SJEKKLISTE FOR TILFLUKTSROM TYPE 1948 2026

Oslobygg KF, Rustadgrenda 1, rom 2

Bilder tilhørende ordre 116390

Spørsmål: Dør/luke/lukkere

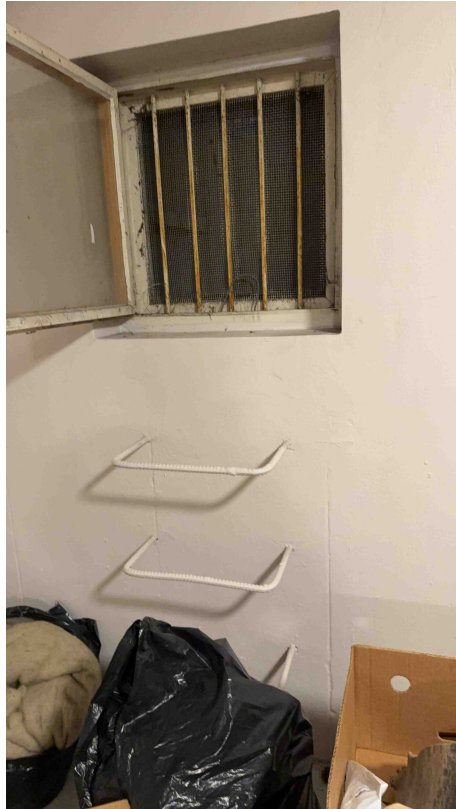
Nødutganger		<Kommentar>
Dør/luke/lukkere	 4	Nødutganger blokkert med gitter. Bør utbedres iht forskriftene om tilfluktsrom
Pakninger dører og lu-ker oppbevares i talkum i særskilte esker		
Merking nødutgang	 1	
Trinn nødutgang	 1

Beskrivelse: Nødutgang blikkeet, Filnavn: img_0001.jpg

Spørsmål: Dør/luke/lukkere

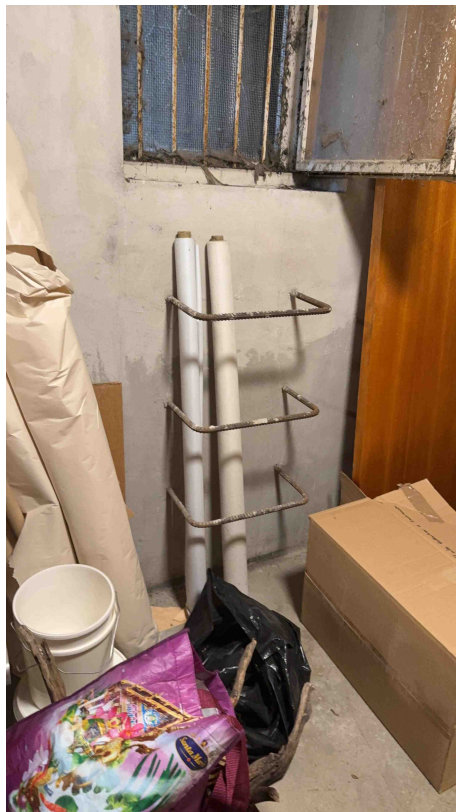
Beskrivelse: En luke på gløtt. Pakning mangler, Filnavn: img_0001.jpg

Spørsmål: Merking nødutgang

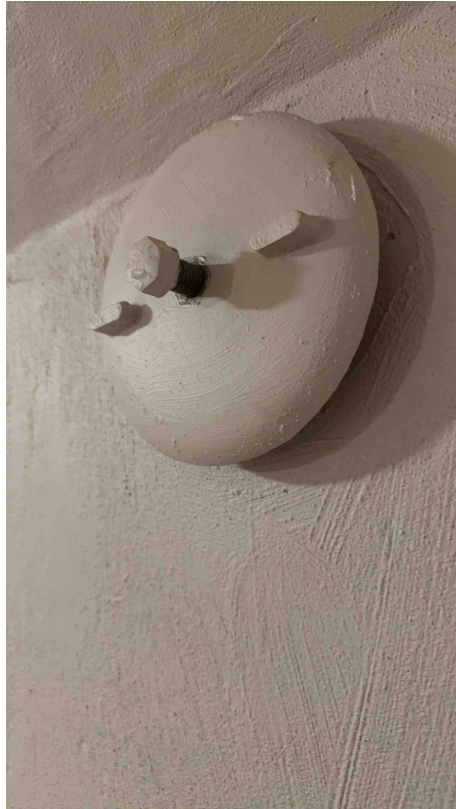
Beskrivelse: Merking og skilt mangler ute og inne, Filnavn: img_0001.jpg

Spørsmål: Luftinntak

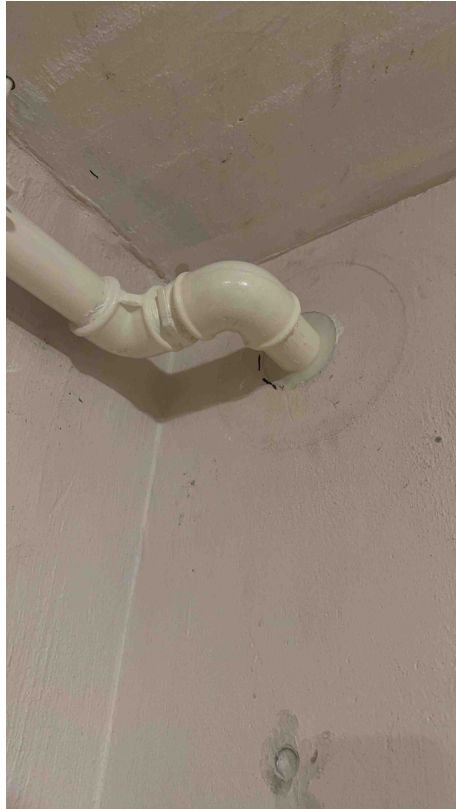
Beskrivelse: Mangler blendelukk/ventil?, Filnavn: img_0001.jpg
